Bebauungsplan "Teiländerung und Erweiterung Hangen-Weisheimer Straße" der Ortsgemeinde Eppelsheim

Abwägung der eingegangenen Stellungnahmen aus der Öffentlichkeitsbeteiligung gemäß § 3 Abs. 2 BauGB und der Beteiligung der Behörden und Träger sonstiger Belange ge- mäß § 4 Abs. 2 BauGB

Stand: Januar 2024

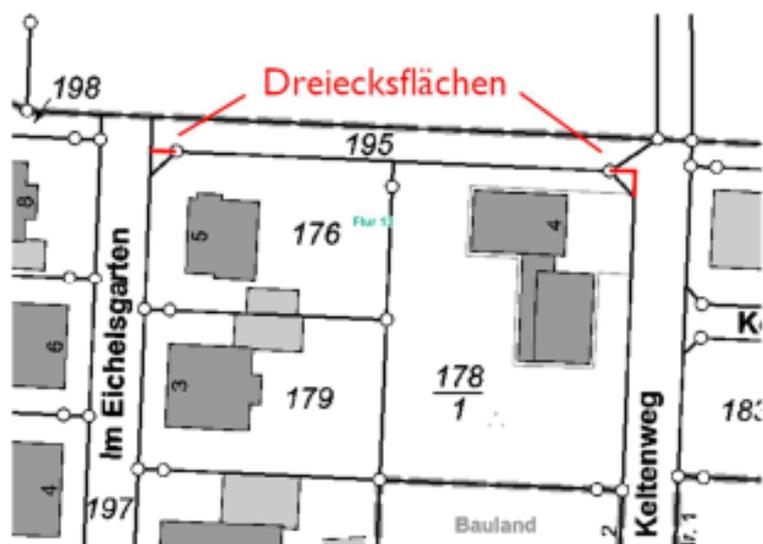
Der o.g. Bebauungsplan überplant den Bebauungsplan „Hangen-Weisheimer Straße“ nicht nur für den in der Begründung auf Seite 5 genannten Bereich (Flur 13, Flurstücke 21/1, 22 und 23), sondern auch für den Bereich des im Bebauungsplan „Hangen-Weisheimer Straße“ neu festgelegte Wirtschaftsweg (Flur 13, Flurstücke 192, 195 und 198).

Von den Straßen „Im Eichelsgarten“ und „Keltenweg“ sind im bestehenden Bebauungsplan zu diesem Wirtschaftsweg im Kreuzungsbereich jeweils Abschrägungen (Dreiecksflächen) realisiert worden. Durch die Überplanung fällt der Wirtschaftsweg weg und die Abschrägungen verlieren ihre Funktion. Die beiden

Im neuen Bebauungsplan werden diese Flächen unterschiedlich behandelt. Die Abschrägung zur Keltenweg hin wird überplant und neu als Wohnbaufläche festgesetzt. Für die Abschrägung zur Straße „Im Eichelsgarten“ hin ist keine Überplanung vorgenommen worden, es bleibt bei der im bisherigen Bebauungsplan festgesetzte Nutzung als „öffentliche Verkehrsfläche“.

Die durch die Abschrägung am Keltenweg entstandene Dreiecksfläche wird im neuen Bebauungsplan dem nördlich neu zu bildenden Bauplatz zugeschlagen. Diese Fläche ist aber für den neuen Bauplatz nicht wertsteigernd. In der laufenden Baulandumlegung könnte deshalb diese Fläche bei einer Zuteilung zusammen mit diesem Bauplatz nicht mit dem vollen Zuteilungswert berücksichtigt werden.

Aus Sicht der Bodenordnung ist die geplante Festlegung in diesem Bereich unbefriedigend. Eine einfache Lösung wäre es, die Festsetzung des bisherigen Bebauungsplanes beizubehalten, die Fläche im Besitz der Gemeinde zu belassen und die Nutzung als „öffentliche Verkehrsfläche“ bestehen zu lassen. Dies würde der Festlegung im Kreuzungsbereich der Straße „Im Eichelsgarten“ mit dem Wirtschaftsweg entsprechen.

Die Hinweise zu den bestehenden Grundstücken und den Konflikten bei der Umsetzung werden zur Kenntnis genommen. Es wird der alternativen Lösung unter 3. gefolgt. Die beiden kleinen Teilflächen sind im derzeit noch rechtskräftigen angrenzenden Bebauungsplan als öffentliche Verkehrsfläche festgesetzt und werden nun im Bebauungsplan als Wohnbaufläche ausgewiesen. Wem diese Fläche letztendlich zugeteilt wird, ist für den Bebauungsplan ohne Belang. Damit sind die Probleme beim Umlegungsverfahren gelöst.

Bild 57: Flächenbedarf für einen Wendekreis für ein 2-achsiges Müllfahrzeug

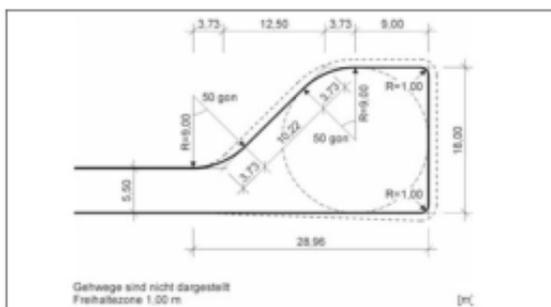
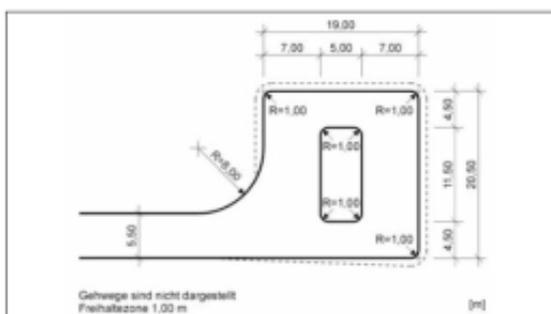
- 1.) Die im Südwesten des Baugebiets eingezeichnete „Privat-Straße“ kann nicht befahren werden, da es sich um privates Gelände handelt.
- 2.) Planstraße C weist lediglich eine Breite von 3,50 m aus. Die **Minstdurchfahrtsbreite** beträgt 3,55 m (vergleiche DGUV 214-033, Punkt 3.3: Fahrzeugbreite (2,55m ohne Spiegel) plus 0,5m auf beiden Seiten à ergibt 3,55 m). Sollte hier keine Durchfahrt möglich sein, könnten alle Anlieger der Planstraßen B, C und D nicht angefahren werden, da keine geeignete Durchfahrts-/Wendemöglichkeit besteht. Damit eine ordnungsgemäße und reibungslose Müllabfuhr in diesen Bereichen erfolgen kann, empfehlen wir die Straßenbreite sogar über das Mindestmaß hinaus auszuweiten.

- 3.) Gleiches gilt für die Planstraße F und die Anfahrt der Planstraßen E, F und G.
- 4.) Die Planstraßen H und I können definitiv nicht angefahren werden, da diese nicht ausreichend dimensioniert sind und keine geeignete Wendemöglichkeiten vorhanden sind. Hier müssen Sammelplätze für die Müllabfuhr eingerichtet werden.

- 5.) Fraglich ist, ob der Wendepunkt im Südosten (Ecke Planstraße A und I) ausreichend dimensioniert ist (keine Bemaßung ersichtlich). Es ist zu beachten, dass die in der RAST 06 angeführten Wendemöglichkeiten für Fahrzeuge mit einer Gesamtlänge von bis zu 10,0 m nicht ausreichend sind. Die eingesetzten Fahrzeuge haben alle eine Länge von 10,95m, manche Fahrzeuge sogar eine Länge von bis zu 12,0m. Um den östlichen Bereich des Baugebiets anfahren zu können, ist eine Vergrößerung der Wendemöglichkeit unumgänglich. Andernfalls müsste der gesamte östliche Teil seine Müllgefäße zu einem Sammelplatz an der Ecke Keltenweg/Planstraße A / Planstraße H verbringen. Auf die Abbildungen 57 und 58 der RAST 06, die ausreichende Wendemöglichkeiten für 2- bzw. 3-achsige Müllfahrzeuge darstellen, wird verwiesen (siehe unten).

- 6.) Da insbesondere die Planstraßen C und F sehr schmal geplant sind (siehe auch Punkt 2 und 3), ist es dringend erforderlich, dass sowohl die Straßen als auch die verbreiterten Übergangsbereiche zwischen den einzelnen Planstraßen nicht durch parkende Autos etc. blockiert werden. Andernfalls kommen die Müllfahrzeuge nicht um die Kurven, eine ordnungsgemäße Müllabfuhr wäre dann nicht möglich.

Hinweise zur Befahrung durch Müllfahrzeuge werden zur Kenntnis genommen. Die Mindestdurchfahrtsbreite wird entsprechend dem Vorschlag der Stellungnahme von 3,50 m auf 3,55 m verbreitert. Desgleichen wurde die Wendeanlage am Ende gemäß den üblichen Richtlinien dimensioniert und ausreichend groß bemessen, damit ein dreiachsiges Müllfahrzeug wenden kann. Eine erneute Prüfung daraufhin ergab, dass das Wenden möglich ist. Nicht möglich ist die Befahrung in den kurzen Stichstraßen der Planstraßen I und H. Hier müssen die Einwohner der am Ende befindlichen Grundstücke die Müllbehälter nach Süden zur Planstraße A bringen. Ein Befahren durch Müllfahrzeuge ist hier nicht vorgesehen, um den Eingriff in den Boden zu minimieren. Hier ist aber ausreichend Raum, um die Mülltonnen aufstellen zu können.

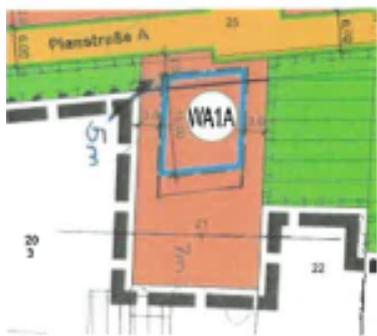
Wie bereits in der Mail vom 31.01.2023 auf Anfrage angekündigt, benötigen wir nur eine Grundstücksgröße von ca. 500 qm. Durch die zusätzlichen qm erhöhen sich die Kosten für die Erschließung erheblich.

Hiermit bitte ich um Änderung der Größe des Grundstückes Nr. 31 und die damit verbundene Verschiebung der Bebauungsplangrenze von Süden nach Norden um ca. 7 Meter. Außerdem bitte ich um Vergrößerung des Baufensters um ca. 3 m, bzw. größtmöglich nach Süden.

Nach meiner groben Berechnung müsste der Bauplatz nach Verschiebung der Bebauungsplangrenze eine Größe von ca. 18,5 m Breite und 27 m Länge somit ca. 500 qm haben.
